HENVENDELSER MODTAGET I HØRINGSPERIODEN

FORSLAG TIL LOKALPLAN BYSTÆVNEPARKEN OG MILJØRAPPORT

Offentlig høringsperiode fra den 3. februar til den 31. marts 2025.

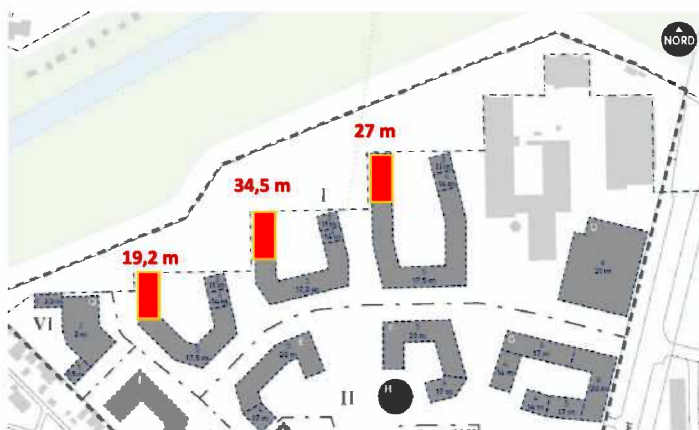
Museet mener ikke, at lokalplanens muligheder for, at der helt op til beskyttelseslinjen tillades etablering af tre 26 m(!) høje tårne, varetager det beskyttede fortidsmindes værdier og ej heller beskyttelsens intentioner.

At bebyggelsesplanen nu udnytter en ældre afgørelse truffet på baggrund af en helt anden, væsensforskellig situation til at tillade etablering af tårnbyggerier kun ca. 20, 35 og 27 meter fra fortidsmindet (Bygning A, B og C), mener museet vil medføre markante, utilsigtede og meget indgribende negative ændringer i forhold til situationen ved det helt unikke fortidsminde. De mægtige tårne vil således række langt over voldanlæggets top (voldkronen) og dermed på stedet helt korrumpere oplevelsen og forståelsen af fæstningsanlægget.

Museet opfordrer på denne baggrund kraftigt til, at der i det endelige lokalplansmateriale tages bedre hensyn til sikringen af fortidsmindet værdier og landskabet omkring fortidsmindet, og at de højeste bygninger i en ændret bebyggelsesplan i stedet placeres på lokalplanens dele længst væk fra fortidsmindet.

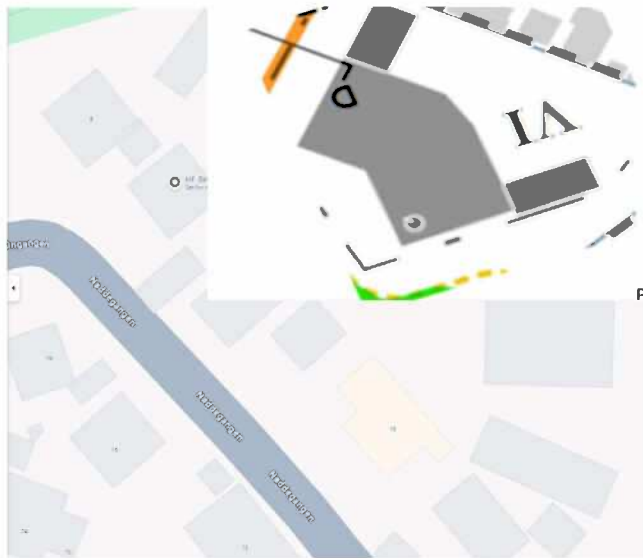
Det handler ikke om, at vi ikke kan lide lyden af børn eller er meget følsomme, men vi kan se på planen, at legepladsen vil være forholdsmeæssigt lille, lukket inde af bygninger og med den åbne del direkte rettet mod Hf. Birkevang.

Vi henstiller derfor til, at lokalplanen vil tage hensyn til dette, og at det udsendte forslag om placering af daginstitutionen og dens placering genovervejes.
